Saint Denis, le 17 mars 2025

Objet : avis de la Société des grands projets sur le projet de plan local d'urbanisme intercommunal valant zonage pluvial de Grand Orly Seine Bièvre

Extrait du plan de zonage annoté

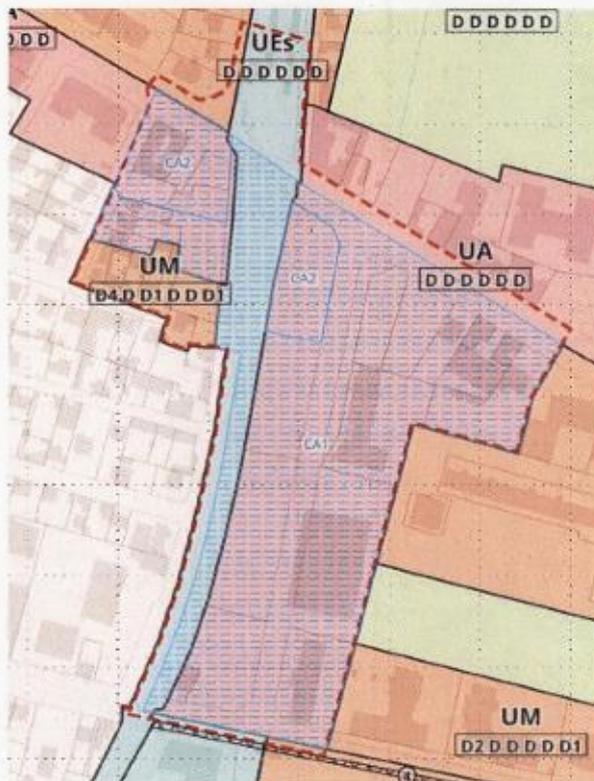
Le plan de zonage 5.1.t « *Plan Zonage Villejuif* » arrêté indique que les parcelles appartenant à la SGP relèvent du zonage UA Indices TTTTTT, UC Indices TTTTTT et UP28.

Le développement de cette parcelle (AY 282) a été pensé en cohésion avec la mutation globale du pôle gare Villejuif Louis Aragon. L'intégration de celle-ci au sein de la zone de projet UP 28 viendrait renforcer la cohérence d'ensemble de l'aménagement du secteur.

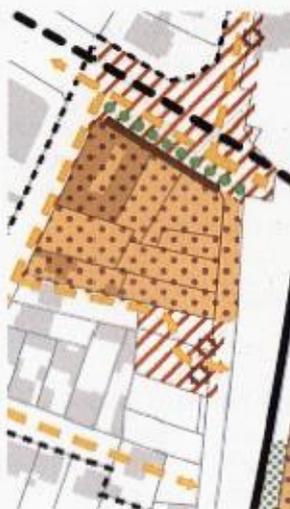
La SGP s'interroge donc sur l'articulation entre ces deux dispositions du PLUi qui indiquent des tolérances différentes.

Le programme de logements envisagé par la SGP prévoit jusqu'à 30% de studio ou T2 pour les logements en accession. Au regard de la conception de l'immeuble, il est difficile de garantir une bi-orientation pour ces petites surfaces : une tolérance plus souple que le seuil de 15% fixé par les dispositions communes nous semble donc nécessaire. Nous souhaiterions que la rédaction des dispositions communes soit modifiée pour être conforme au seuil de 20% imposé par l'OAP.

Extrait de la cartographie de l'OAP Sectorielle Secteur Gare CACHAN

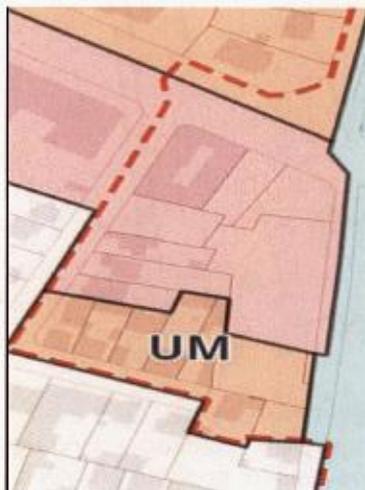
Cette parcelle est bien incluse dans le périmètre de l'OAP mais le lot Guichon n'est pas identifié au même titre que les autres lots du projet par l'aplat correspondant à des « Constructions mixtes ». En revanche, une partie de l'emprise de celui-ci apparaît en blanc ou à moitié comme étant légendé « ESPACE PUBLIC TRAITÉ EN FAVEUR DES MODES DOUX ».

Bien qu'il soit effectivement prévu qu'une partie de la parcelle BC 295 soit dédiée à un futur espace public, la SGP souhaite donc que soit matérialisé sur le plan de l'OAP l'îlot GUICHON sur lequel une opération sera développée au même titre que les autres lots du projet d'Ecoquartier.

Extrait de l'OAP

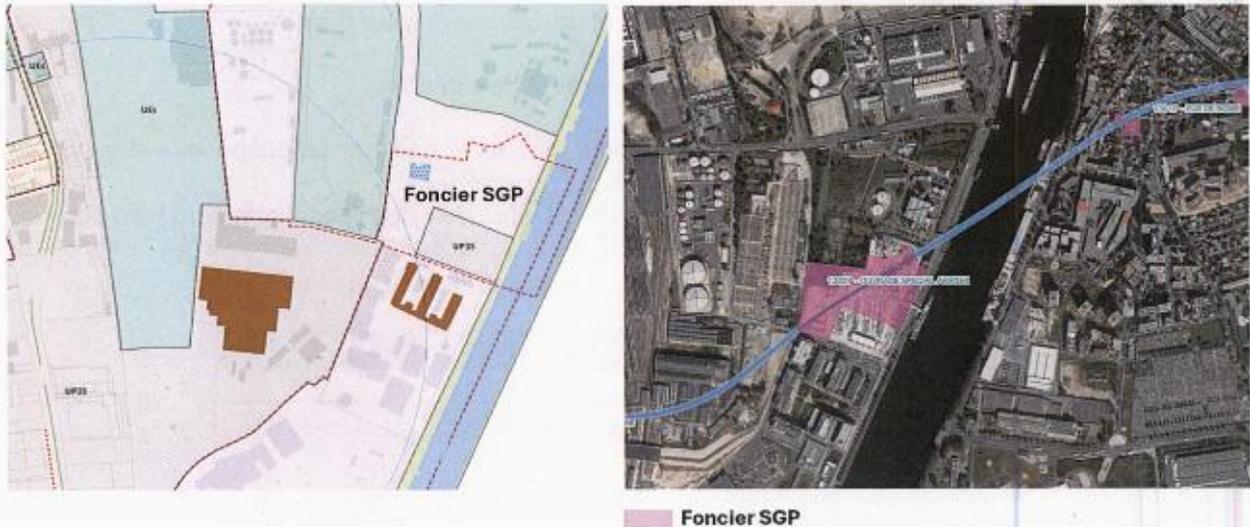
Le regroupement du stationnement constitue donc une donnée d'entrée du projet comme le rappelle le cahier des charges de la consultation de 2021, lancée par la Ville et la SGP : « *Le parc de stationnement privatif souterrain des îlots Central et Sud devra être optimisé par le recours à la mutualisation et au foisonnement du stationnement et permettra de répondre au besoin de l'ensemble des opérations des îlots Gare, Carnot, Central et Sud. Ce parc de stationnement sera à concevoir en coordination avec les autres projets. L'accès véhicules à ce parking se fera exclusivement depuis la rue Marcel Bonnet. Ce parc de stationnement, positionné sous les îlots Sud et Central, restera circonscrit aux emprises bâties sans débord sous la voie publique, ni sous l'espace public ayant vocation à être aménagé en surface de pleine terre (future place du marché), sans débord sous l'espace public (avenue Léon Eyrolles et future place du marché). Les rampes d'entrée et de sortie de ce parc de stationnement seront communes pour l'ensemble des usagers afin de réduire leur emprise sur l'espace public.* ». En conséquence, les maîtres d'ouvrages des lots Sud et Central sont chargés de la réalisation de ce parking à mettre en commun, dont la capacité est estimée à environ 220 places. Par ailleurs, la réalisation de ce parking sur 2 niveaux est contrainte par le talus RER B à l'Ouest et les caractéristiques du sol qui impliquent le recours à des fondations spéciales.

Ce parking permet de répondre aux besoins en stationnement du projet, conformément au PLU actuel, qui se situe au pied de l'interconnexion RER B / ligne 15 Sud, à une station de la connexion avec la ligne 14.

En appliquant les règles de stationnement prévues par le projet arrêté du PLUi, le parking se verrait augmenter d'environ 100 places.

Compte tenu de la présence des infrastructures de la ligne 15 sud, l'ajout de cette centaine de places supplémentaires n'est techniquement pas réalisable. De plus, cela ne nous semble pas en cohérence avec les objectifs de l'OAP et la proximité directe du projet avec des lignes de transports majeures du territoire. La SGP demande donc le maintien des règles actuellement en vigueur dans le périmètre de l'OAP.
